櫛田川水系河川整備計画（案）の策定に係る 櫛田川流域委員会の意見について

平成17年2月18日

中部地方整備局

図4-2-3 大平橋付近の整備イメージ

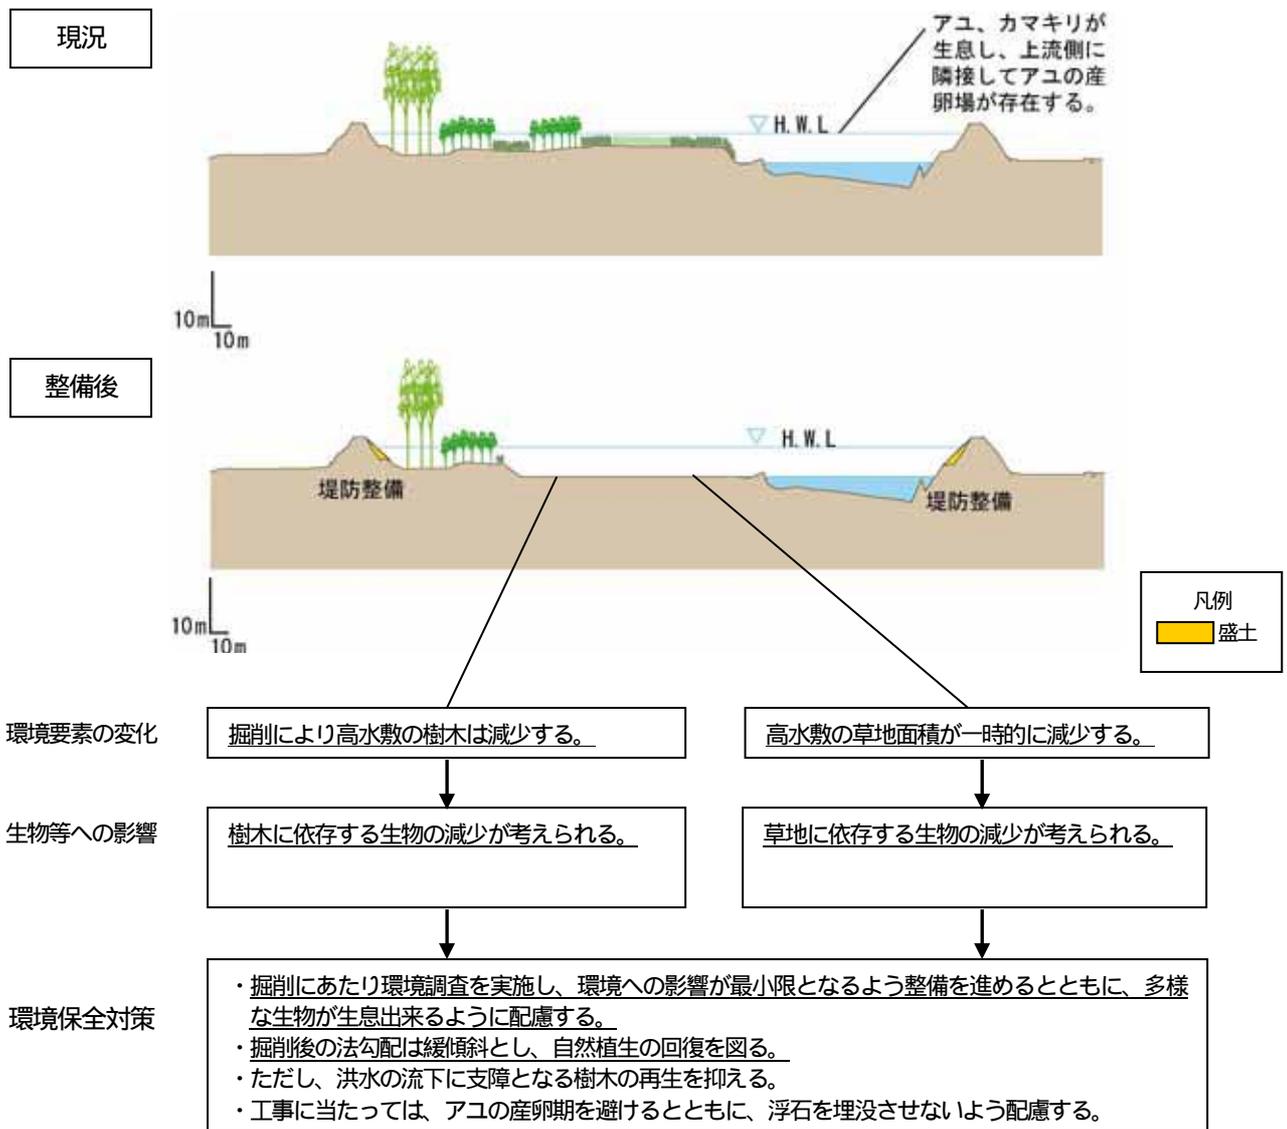
2.4 掘削後、ヨシは回復するが、オオヨシキリの生息適地となるまでは、1㎡あたり200～300本必要であることから時間がかかる。意図的にヨシを復元しないと難しい。

対応：河道掘削箇所のヨシについては、頂いた意見を踏まえ次のとおりとします。

当該箇所においてオオヨシキリは確認されておらず、生息可能な環境であるとのことで記載しましたが、図4-2-3については誤解を与える表現であったため、次のとおり修正します。また、工事の実施にあたっては、「今後の流域の社会情勢や気象の変化等を踏まえ、継続的に流域と河道モニタリングの実施、河川水辺の国勢調査アドバイザー*・河川環境保全モニター*などの有識者の意見聴取、環境モニタリング調査等を実施し、環境への影響が最小限となるよう整備を進める。」(案P67)こととしています。

図 4-3-4 洪水予報・水防警報の情報伝達の流れ

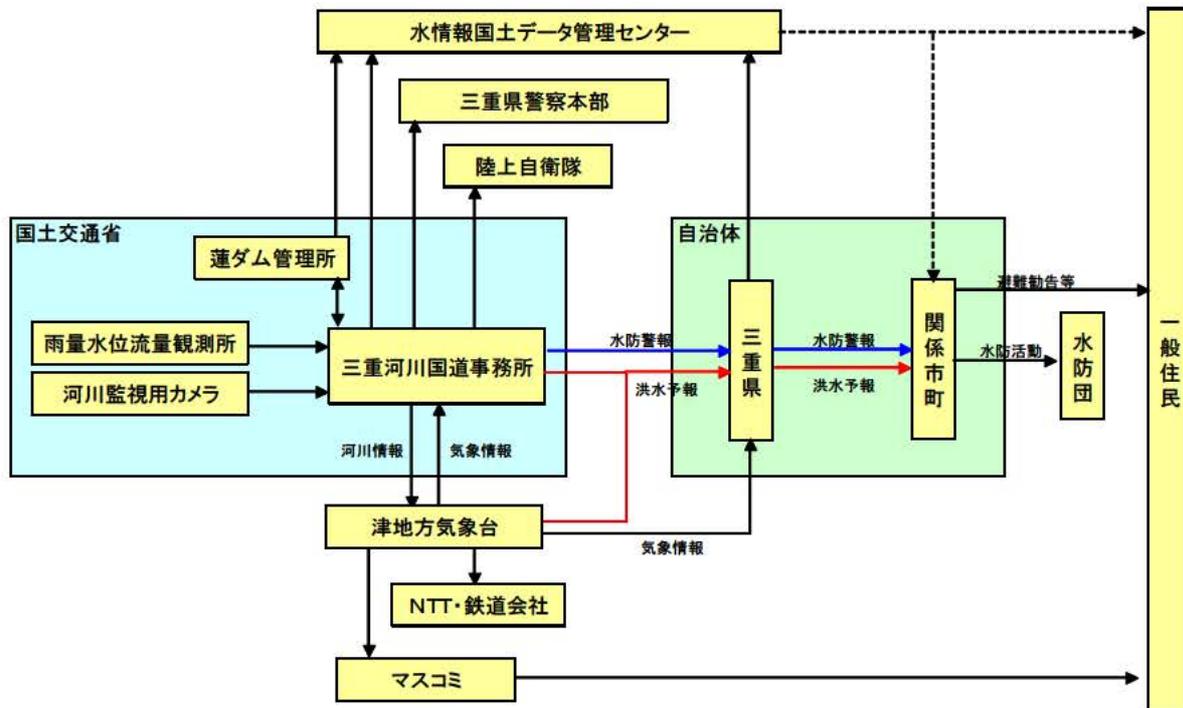
2.13 原案P78 図4-3-4 情報収集の流れが不十分、例えば気象庁、県、自治体からの情報収集もある。

対応：情報の流れについては、頂いた意見を踏まえ次のとおりとします。

洪水時の情報の流れは、県、市町村、気象台との情報収集は双方向にあるため修正します。

なお、洪水時などの情報の流れを示した、案P78の「図4-3-4 洪水時における情報の流れ」について情報収集を加えると水防警報及び洪水予測の情報伝達が不明瞭となることから、次のとおりとします。なお、情報収集や配信の流れについては、河川情報システムの整備(案P81)で修正します。
